ORD N° 000574 /

MAT.: Se pronuncia respecto a corrección en CIP para proyecto en barrio Ampliación Arturo Prat. Comuna de Copiapó.

SOLICITUD DE RECTIFICACIÓN DE CERTIFICADO DE INFORMACIONES PREVIAS

Barrio: Ampliación Arturo Prat – Copiapó

Perfiles de Calle y Pasajes que se solicita Rectificar, según CIP N°809/2025

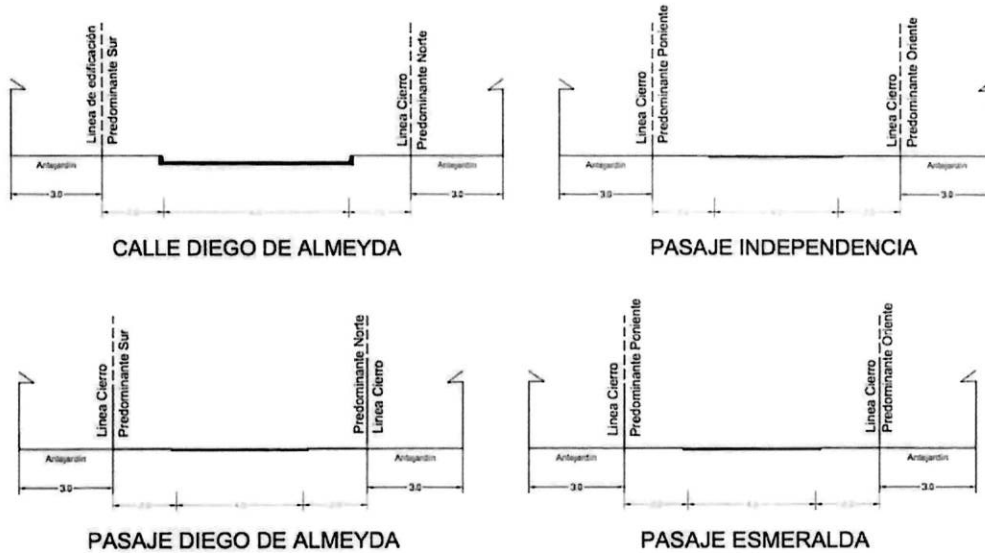
1. La solicitud de rectificación es respecto a modificar en perfil de Calle Diego de Almeyda, donde dice “**Línea de Cierro**” graficados en CIP por “**Línea Oficial**”. A la vez, se mantenga antejardín de 3,0 metros y señale la “**Línea Edificación**”.
2. En los perfiles de los Pasajes Independencia, Diego de Almeyda y Esmeralda, se solicita rectificar donde dice “**Línea de Cierro**” graficados en CIP por “**Línea Oficial**” y se elimine **Antejardín**, en consideración a lo establecido en el artículo 13 de la Ordenanza Local del Plan Regulador Comunal de Copiapó, vigente desde su publicación en Diario Oficial de fecha 17 de diciembre de 2002.

3.1. En los perfiles de los pasajes Independencia, Diego de Almagro y Esmeralda se deberá rectificar lo siguiente: Donde dice "Línea de Cierro", debe decir "Línea Oficial" y se deberá eliminar en perfil la exigencia de Antejardín.

3.2. Modificar en perfil de calle Diego de Almeyda la palabra donde dice "Línea de Cierro" debe decir "Línea Oficial" a la vez que se mantenga el antejardín de 3.0 metros y señale la "Línea de Edificación".

CALLE DIEGO DE ALMEYDA

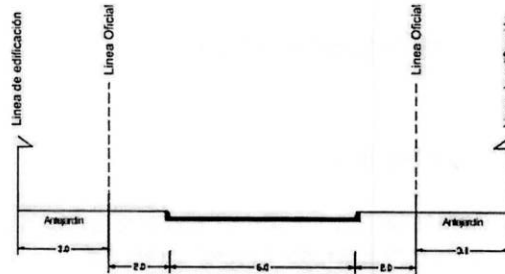
“Art.13.- Antejardines. En general son opcionales, sin embargo, con el objeto de mantener la imagen urbana de la calle, se exigirán en el caso que existan en el mismo costado de la cuadra y en una longitud superior a 50% de largo de ella. En estos casos los nuevos edificios deberán consultar un antejardín de 3.0 m. como mínimo, pudiendo aumentarse a voluntad del propietario.”
